МÄЕ TN 7 · ALU / ВІДОМОСТІ ДЛЯ ЗВІРКИ · v10

P-8/8/22 PP v04 · 16.02.2026 / геометрія PDF + специфікація; чинність у компанії не підтверджена

Реєстр питань до компанії / проєктанта

Дах / поперечний розріз кандидата PP-1, PDF55

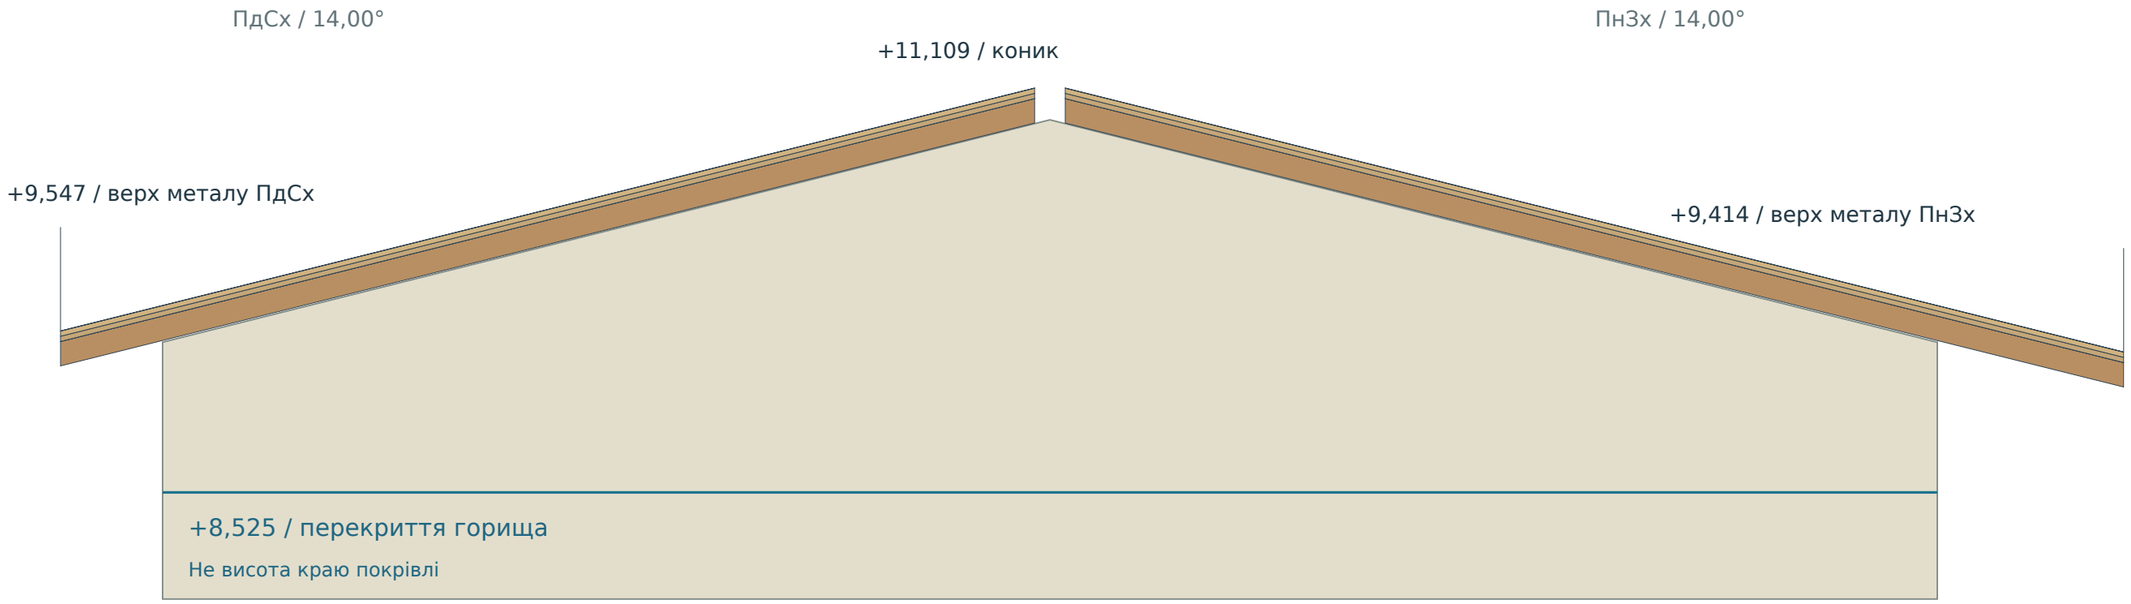
Звиси від поточної фасадної площини ±5,62: ≈647 мм спереду / ≈1180 мм ззаду.

§5.4: мінімум 600 / 750 мм від утепленої стіни. Торцеві 300 мм — подовження; не доведений загальний звис.

Довжина ≈41,600 м і торцевий звис ≈600 мм графічно з PDF53. Потрібен написаний робочий розмір.

PDF54 дає більші півширини: приблизно +140 мм спереду / +256 мм ззаду. Задній фасад містить коник +11,149.

Нижні фасції PDF53 ≈9,230 / 9,068 — інші грані, не верх металу. Робоча глибина короба та посадка не підтверджені.

Графічні суперечності: RFI-07. Профіль, крокви, торцеві зарізи й маршрути мембрани: RFI-11 / roof-source.json.

Проєкт: +8,525 — перекриття горища; коник +11,109. Розріз PP-1 дає графічний ухил≈14° і півширини6,267/6,800м. Фасад06 і розріз07 різняться по краях; 300мм означає подовження, а не доведений загальний звис.

Питання: Надати чинний розріз з написаними позначками металу, підшивки й країв, фактичними звисами від утепленої стіни та торців. Звірити верхню смугу фасаду і площу покрівлі.

Дах / п’ять шарів і тонкостінний профіль / кандидат v09

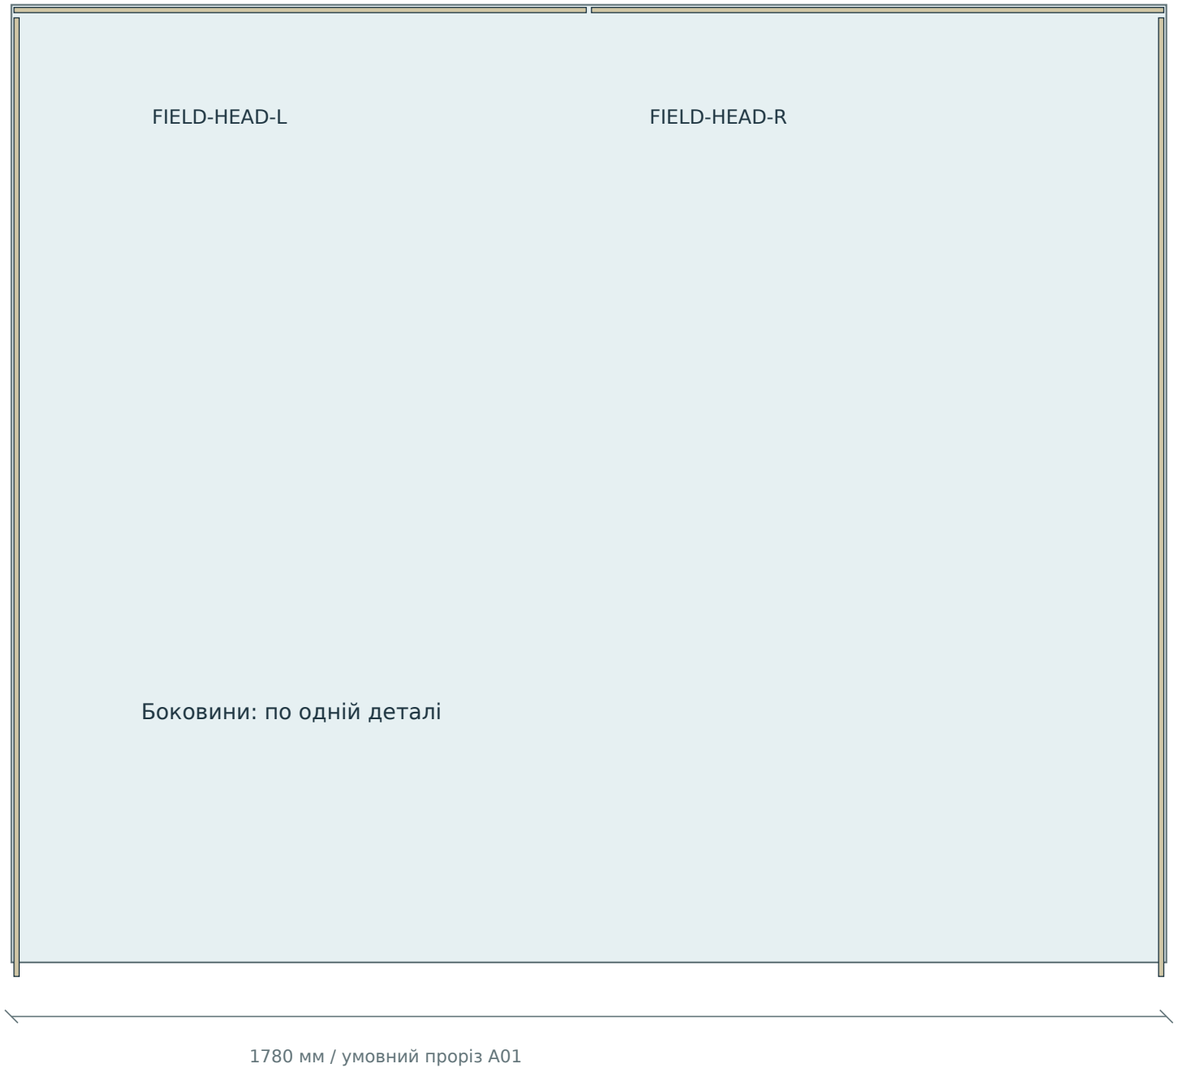
Стінки 0,6 мм, модуль 475 мм і висота 32 мм; ідеалізований U-повернений край 6,6 мм. Його ширина, радіуси згину, защіпка й водозахисний замок не встановлені джерелом. Не гнути й не замовляти за цим контуром.

Кандидатні кінці: 100 мм відступ біля коника, тонкий ковпак 0,6 мм з підняттям 40 мм; дерево вертикально підрізане до задньої грані фасції 22 мм. Показова мембрана там завершена; фактичний маршрут і крапельник невідомі.

Редагований CAD профілю — геометричний кандидат. Див. RFI-11; міцність, кріплення, монтаж і замовлення не схвалені.

Проєкт: PDF60/node12 і §5.4: існуюча кроква, не дихаюча підкладка, контрлата 32×50, лата 32×100, Classic/PURAL 0,6 мм. Переріз/крок існуючих крокв і товщина мембрани не задані. 450 мм утеплення - перекриття горища, не скат.

Виробник: Ruukki EE Classic Design475: довідкові 0,6 мм, корисний модуль 475 мм, висота 32 мм, рекомендований крок лат 200 мм. Це кандидат; замовлений виробник і точна защіпка невідомі.

Питання: Підтвердити виріб/замок/радіуси, крокви й опирання, крок лат, вентиляцію/коник, зарізи та маршрут мембрани/крапельник. Пакет 214,8 мм, кроква 65×150 / крок 1000, мембрана 0,2, край профілю 6,6, відступ коника 100 / підняття 40 мм, підрізи до фасції та отвори проходок - непогоджені кандидати. Верх FC 9475 мм на z=5,649 м є обрізом макета під пакетом, не обміром. Редагований CAD доводить геометрію, не дозвіл виготовлення.

Cembrit / відкоси вікна / польовий варіант

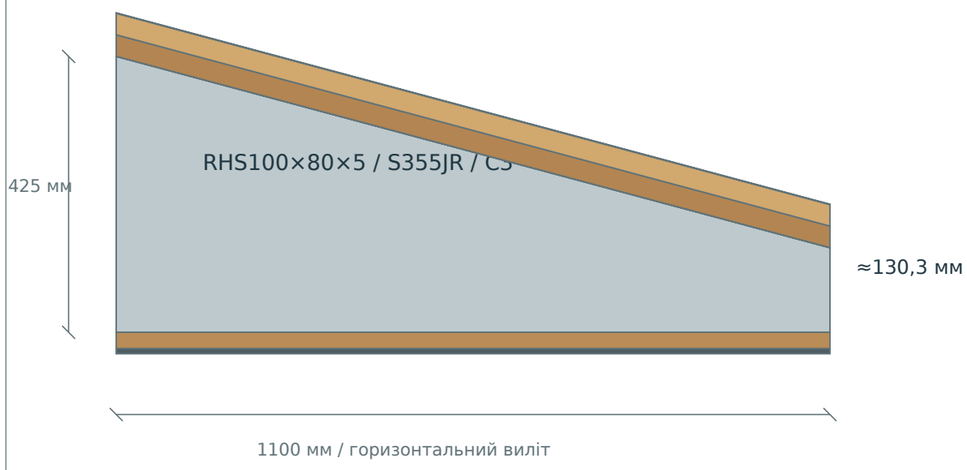
FC-FC: 8 мм. FC-відлив: 2 мм вертикально, показовий зазор. Схему двох верхніх деталей ще звіряємо.

Публічний арк.14 показує PURAL0,6 мм; цей Cembrit-вузол походить з опису Артура. RFI-09 відкритий.

Приховані опори, кріплення, герметизацію, відведення води й пожежне рішення не погоджено.

Проєкт: Арк14: PURAL0,6 мм. Артур: Cembrit8, глибина≈150 мм, дві бокові й дві верхні деталі, FC-шви8 мм; металевий відлив.

Питання: Звірити матеріал відкосів, посадку рами, розташування двох верхніх деталей, зазори до PVC/відливу, опори, кріплення та водозахист.

Вхід / навіс: сталевий клин і реальні шари / PDF68, PDF70

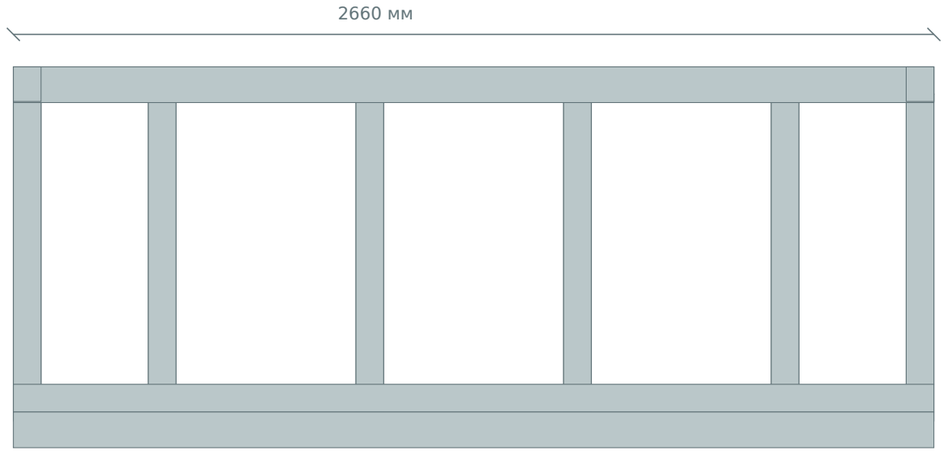
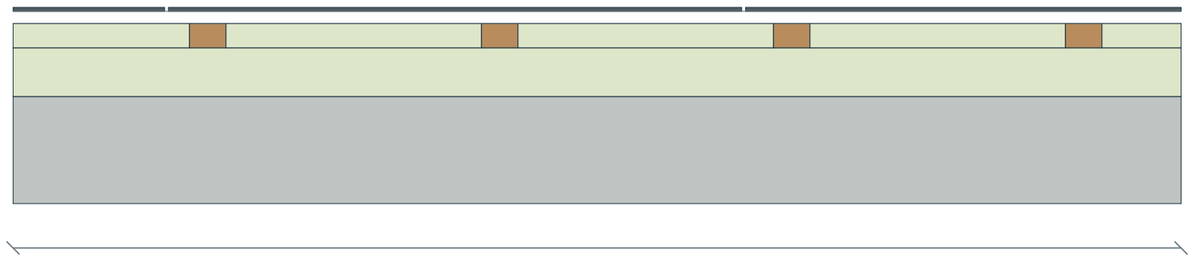
Різниця +87,13 мм / просвіт дверей 18 мм — лише кандидат

Передня нижня поперечина: відступ103,156 мм — кандидат, не заданий у джерелі.

Проєкт420 / SwisspearlDIM ceiling400 max → RFI-10.

Задні стійки:225 мм джерело / 194,68–221,47 мм кандидат

Зовнішні VU01 / «нового тамбура не буде» та SBS / Classic залишаються відкритими: RFI-06, RFI-02.

Проєкт: Арк22/PDF70: RHS100×80×5 S355JR/C3,2660×1100, зад425,15°, номінал1055. Арк20: нижній брус25×100,420мм,FC8; верх32×50/32×100,Classic0,6.

Виробник: SwisspearlDIM p16:ceiling maximum400mm centres.

Питання: Підтвердити абсолютні відмітки дверей/клина/металу, кінці розміру425, робочі зарізи/опори/шви/анкери та крок підшиву. Презентаційний верх піднято≈87мм проти графіки;18мм просвіту та375,7мм підшиву є кандидатами. Дві задні стійки й передній відступ103,156мм — кандидати; джерельні225мм відрізняються від фактичного профілю194,68–221,47мм.

VS-1 / цоколь: план, розріз і межі кількостей / PDF57, PDF58

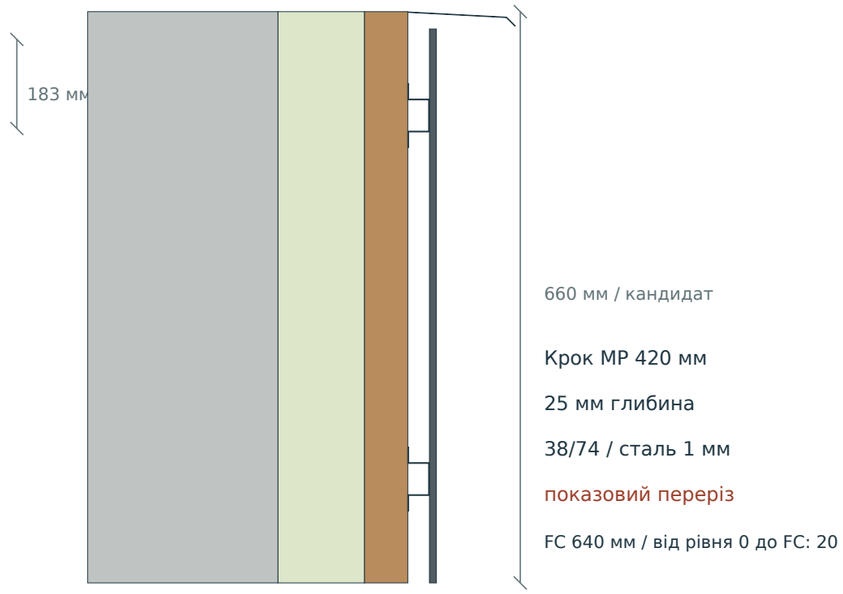
ВУЗОЛ І НЕВИРІШЕНІ МЕЖІ / RFI-12

PDF58: видимий капельник PURAL 0,6 - кандидат форми. Перехід 50×175, RKL31/аналог 30, стрічка й сітка не розміщені: робочий вузол невідомий. Відмостка 600 мм/2%; зазор 20 мм до FC проти довідкових 50 мм виробника потребує погодження.

Горизонтальний профіль локально перекриває 25 мм глибини: безперервність повітря й дренаж не доведені. Полиці 38/74, сталь 1 мм, висота 660, кути 45° і підкладена стрічка - кандидати; замовлений MP25/38 невідомий.

Історичний U=0,271 для EPS 100 не застосований. Основа/анкери, кутовий 50×100, отвори, межі 5 м² і фундамент до підошви потребують обміру/робочого вузла. Нижче землі модель не продовжена.

Проєкт: PDF57/node09 і §5.3: EPS120 Perimeeter 100+50, брус 50×75 @600, MP25/38 або аналог 25 @420, FC8 P070 — 183 мм. PDF58/node10: PURAL 0,6, водоніс, 50×175, RKL31/аналог 30, піна/стрічка/сітка, локальні 20 мм. §5.2: відмостка 600 / ≥2% / щебінь 200 / шви 2 м. Hanketabel74–76: 71 м² EPS150 + 5 м² EPS50 + 76 м² FC; тонка зона не локалізована. Старий PDF43 VS1 EPS100/U0,271 не прийнято як тепловий розрахунок нового пакета.

Виробник: Попередня перевірка Swisspearl DIM дала50мм над дренованою поверхнею; застосовність до конкретного цокольного виробу й горизонтальної металевої підконструкції потребує узгодження. MP25/38 у проєкті не задає повної геометрії перерізу чи товщини сталі.

Питання: Звірити ревізію й обмір: змінна висота, отвори, ґрунт, 5 м² тонкої зони та підошва. Погодити 20 мм проєкту проти вимоги виробника, вентиляційний і водний шлях через горизонтальні профілі, кріплення FC до металу, кути 50×100/профіль, перехід 50×175/RKL31/стрічки/сітка та нижні продухи. Макет: пакет 660 мм / FC 640 мм, умовна розкладка ≤1192, hat 38/74/1 мм і розгортка крапельника — кандидати. Уступ 59 мм номінально, 61 мм із 2 мм стрічкою макета. Не прирівнювати геометрію до 76 м²; не замовляти й не монтувати до рішення.
